LuK Nr: 331 0234 10 – 305mm TDCA 1 1/8" x 10
Bulletin 988 2000 200

CASE IH – C50, C60, C70
McCORMICK – CX50, CX60, CX70

LuK Repset:	631 2458 09 = 131 0254 10 + 331 0234 10

Flywheel
Schwungrad
Volant-moteur
Volante-motor
Volano

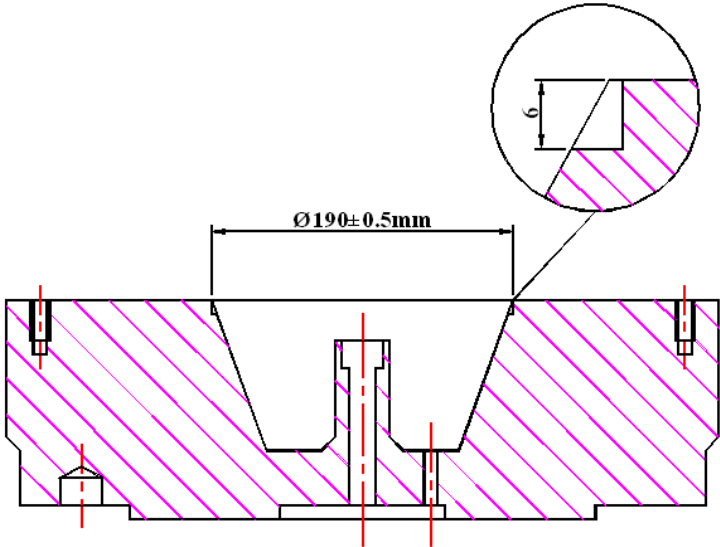
Info:	Flywheel Modification / Schwungradänderung / Modification du volant-moteur / Modificar El Volante / Modifica volano
GB	Re-machine the flywheel inner recess to a diameter of 190 ± 0.5 mm and a depth of 6 mm to avoid rivets contacting flywheel.
D	Die innere Eintiefung des Schwungrads muss auf einen Durchmesser von 190 ± 0.5 mm und eine Tiefe von 6 mm bearbeitet werden, um zu verhindern, dass Nieten mit dem Schwungrad in Berührung kommen.
F	Ré-usinez la cavité intérieure du volant-moteur de sorte à obtenir un diamètre de 190 ± 0.5 mm et une profondeur de 6 mm pour éviter que les rivets ne touchent le volant-moteur.
E	Rectifique el hueco interior del volante motor con un diámetro de 190 ± 0.5 mm y una profundidad de 6 mm con el fin de evitar que entre en contacto con los remaches.
I	Rettificare nuovamente la cavità interna del volano a un diametro di 190 ± 0.5 mm e una profondità di 6 mm per evitare che i rivetti tocchino il volano.
